**Enquête publique
PLUi CCVS**

**Modification n°3 du Plan Local d'Urbanisme Intercommunal (PLUi) de la
Communauté de Communes du Val de Somme (CCVS)**

**RAPPORT
du commissaire-enquêteur
désigné par décision n°E24000113/80 du 11 décembre 2024
de Madame la Présidente du Tribunal Administratif d'Amiens**

Figure 5 - OAP COR-6

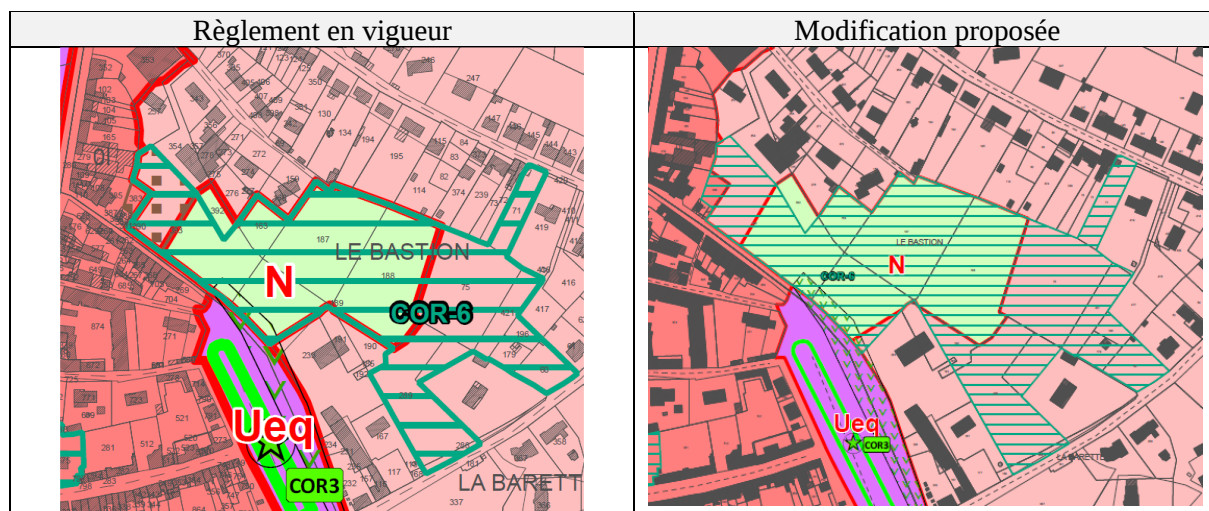
La modification a pour objet de supprimer la trame « secteur à protéger pour des raisons sanitaires » suite au jugement du tribunal administratif d'Amiens du 29 décembre 2023.

Je m'oppose à toute modification du PLUi pour l'OAP COR-6 n°3, la pollution trouvée a été trouvée par une société mandatée par le principal intéressé à la modification du PLUi et malgré cela on a trouvé de la pollution.

Nous nous opposons à toute modification de l'OAP du secteur du Bastion à Corbie.

Figure 14 - OAP VIL-5

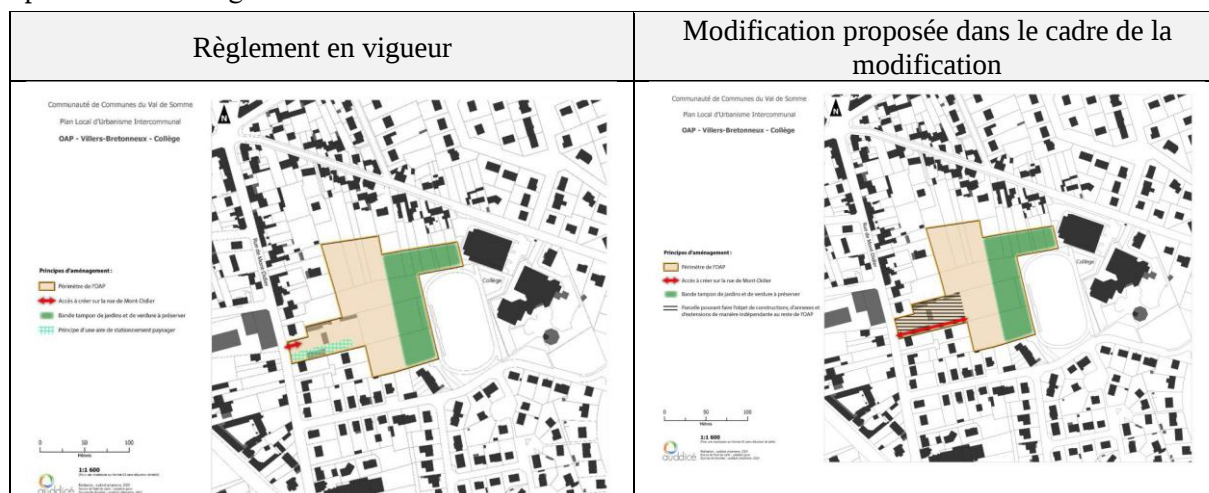
Propriétaires de la parcelle B889, nous prenons bonne note du projet de modification de l'OAP qui nous permet d'envisager un projet d'aménagement indépendant de l'OAP. Nous y sommes favorables.

Je suis défavorable à la modification et à l'OAP VIL-5.

La réalisation du projet de construction de 24 logements + 4 logements sur la parcelle B889, méritent une attention particulière. Notamment, les modifications apportées à la voie d'accès, l'aire de stationnement paysager, les mouvements de véhicules, l'imperméabilisation du terrain, les équipements de sécurité et les réseaux d'eau.

Figure 15 - OAP VIL Mailcott

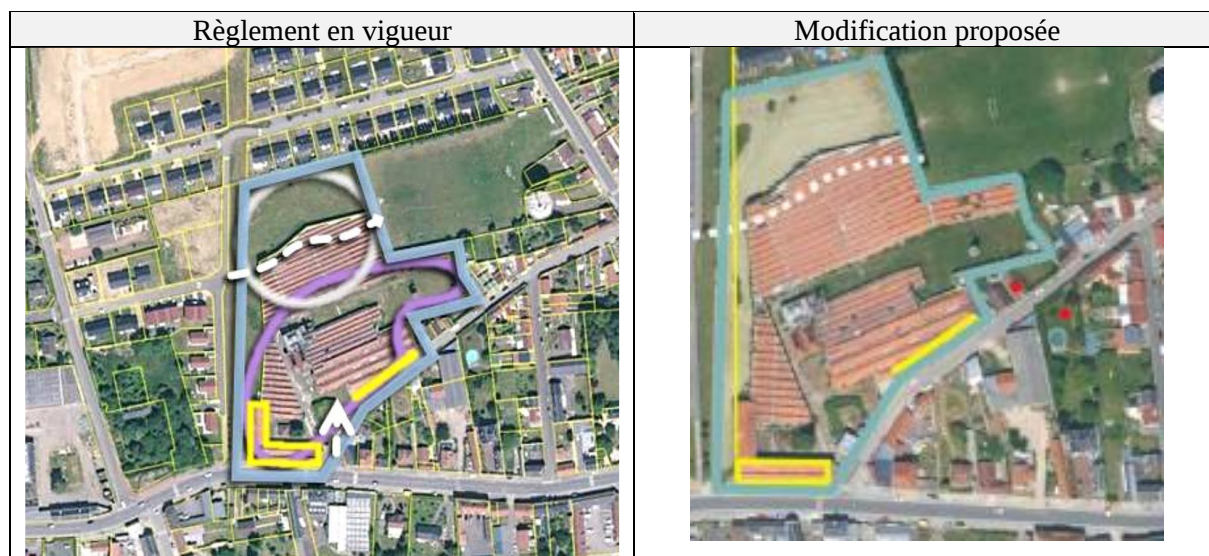
La modification de l'OAP patrimoniale « Mailcott » sur la commune de Villers-Bretonneux consiste à supprimer la trame « immeuble ou façades protégées » sur le bâtiment de la rue du 25 avril 1918. En effet, la notice indique qu'au vu d'une rapide étude structurelle de ce bâtiment, le projet de sauvegarde est considéré comme économiquement non réalisable.

A cet effet et selon la phrase surlignée ci-dessus, nous souhaitons savoir s'il est possible de réaliser des ouvertures ponctuelles sur le mur classé de la rue Madame Delacourt-Rousseau pour permettre ces accès ? Le plan de masse et le schéma de circulation des véhicules sont joints en annexe afin de visualiser les ouvertures créées dont celle réalisée en partie Est d'environ 5 mètres de large sur le mur classé.

Nous souhaitons attirer votre attention sur la toiture de l'immeuble réhabilité situé sur la rue d'Amiens. La modification de la toiture existante en sheds par une toiture à deux pans, bien que visible principalement aux extrémités Est et Ouest de la voirie principale, aura un impact visuel depuis le domaine public et contrarie les prescriptions de l'OAP.

Nous souhaiterions une étude approfondie de l'impact visuel de cette modification, en tenant compte des perspectives depuis les différents points de vue publics. Il serait intéressant d'envisager des solutions alternatives qui respecteraient tout autant l'identité architecturale du site, tout en répondant aux exigences techniques et fonctionnelles du projet.

- Concernant le mur de façade des ateliers dressé sur la rue Delacourt-Rousseau l'objectif de protection est de même nature : conserver l'identité générale de l'ouvrage sans interdire des modifications ponctuelles qui ne le dénatureront pas.
